**PREFEITURA MUNICIPAL DE PETRÓPOLIS**  
**Secretaria de Administração e de Recursos Humanos.**  
**DELCA**  
**Departamento de Licitações, Compras e Contratos Administrativos.**  
**Comissão Permanente de Licitações – CPL**

**PREGÃO PRESENCIAL Nº 18/2021:**

**OBJETO: REGISTRO DE PREÇOS, PARA O PERÍODO DE 12 (DOZE) MESES, PARA EVENTUAL AQUISIÇÃO DE RALOS E TAMPÕES, PARA ATENDER AS NECESSIDADES DA SECRETARIA DE OBRAS, HABITAÇÃO E REGULARIZAÇÃO FUNDIÁRIA, conforme descrito no Anexo I (Termo de Referência), integrante deste Edital.**

**SOLICITAÇÃO DE ESCLARECIMENTOS FORMULADA POR UMA EMPRESA LICITANTE:**

Grelha GR-95 para alto tráfego, construída em ferro fundido dúctil FE50007.

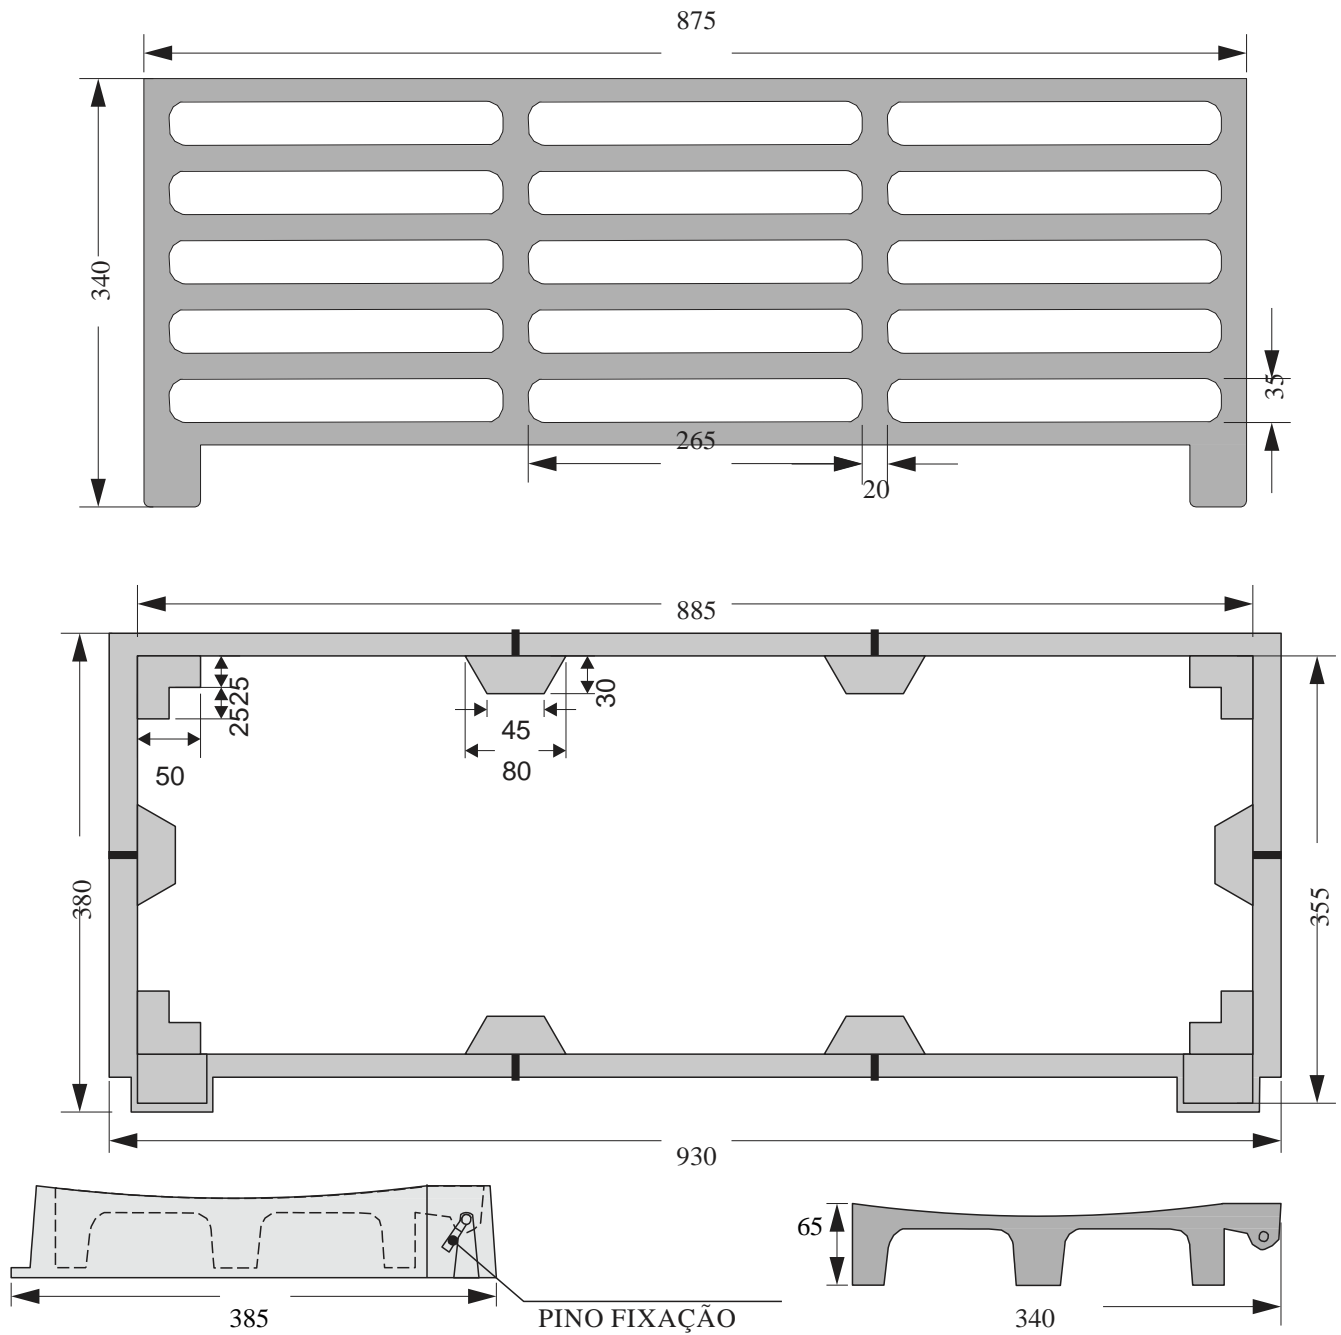
- 1) Gostaríamos de saber, se o DESENHO DA GRELHA ( VIDE **ANEXO – ...**), atende ao que é solicitado no **ITEM 01** do Edital por V.Sas.?
- 2) Poderiam nos fornecer FOTOS / DESENHOS da referida GRELHA em seu almoxarifado?
- 3) O fornecimento do **ITEM 01** será **ÚNICA** ou **PARCELADA**?

Perguntas 1: Informamos que o desenho do ralo no item 01, ATENDE o solicitado.

Perguntas 2: Não possuímos fotos.

Perguntas 3: O TR é registro de preço, logo será fornecimento parcelado.

DESCRITIVO
TAMPA: 600
BASE (ARO/TELAR): 700
PASSAGEM LIVRE: 580
ALTURA DO CONJUNTO: 80
MEDIDAS EM MILÍMETROS

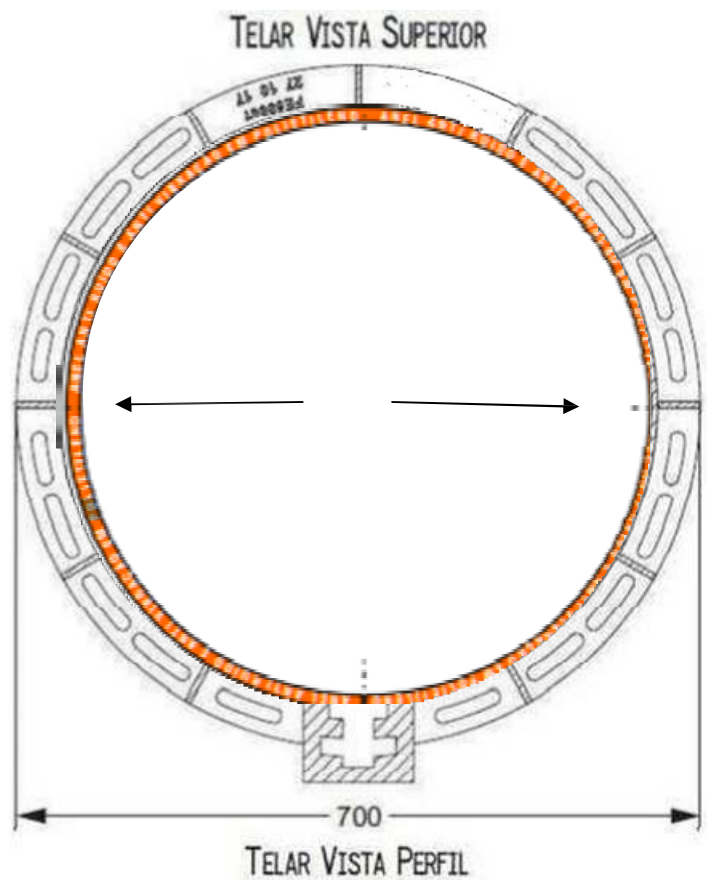
- 1) Gostaríamos de saber, se o DESENHO DO TAMPÃO ( VIDE ANEXO - ...), atende ao que é solicitado no ITEM 02 do Edital por V.Sas.?
- 2) Poderiam nos fornecer FOTOS / DESENHOS do referido TAMPÃO em seu almoxarifado?
- 3) O fornecimento do ITEM 02 será **ÚNICA** ou **PARCELADA**?
